改善箇所説明図

改善の内容

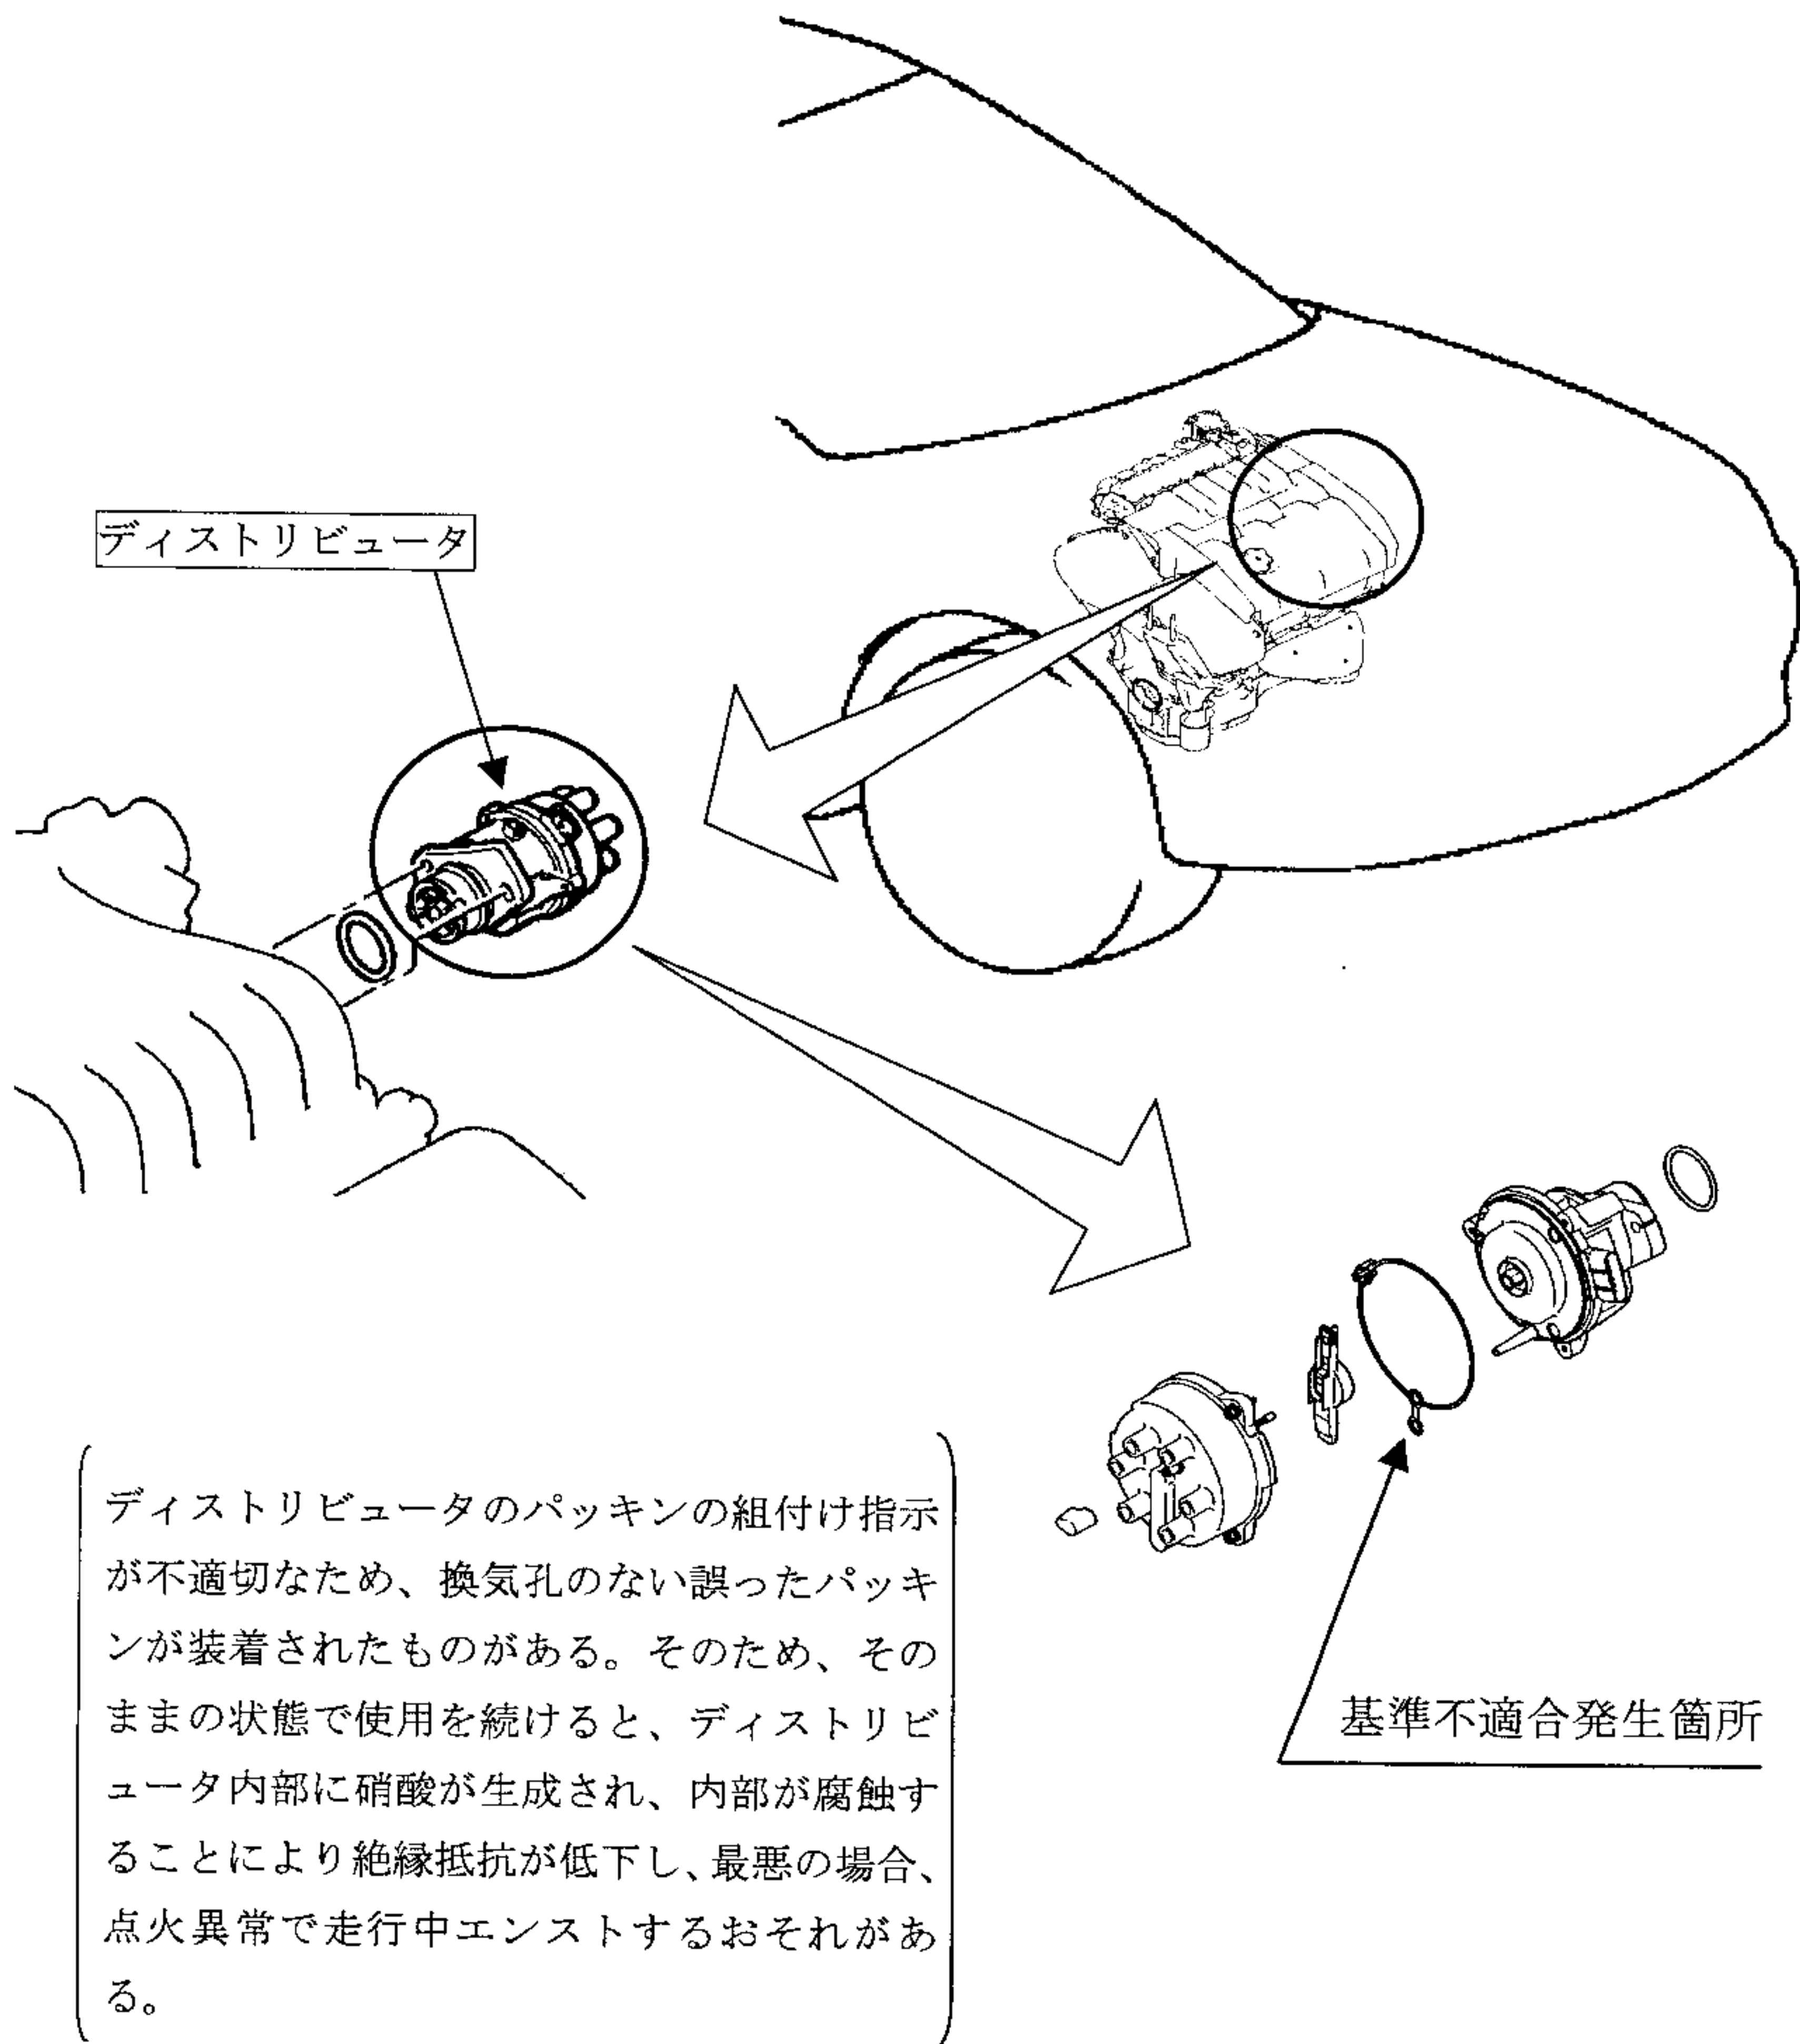
全車両、ディストリビュータを点検し、換気孔のないパッキンが装着されているものは、ディストリビュータを良品と交換する。

注：図中の 内は交換部品を示す。

識別：ディストリビュータ取り付けの車両前方側スタッド頭部に白色または黄色のペイントを塗布する。
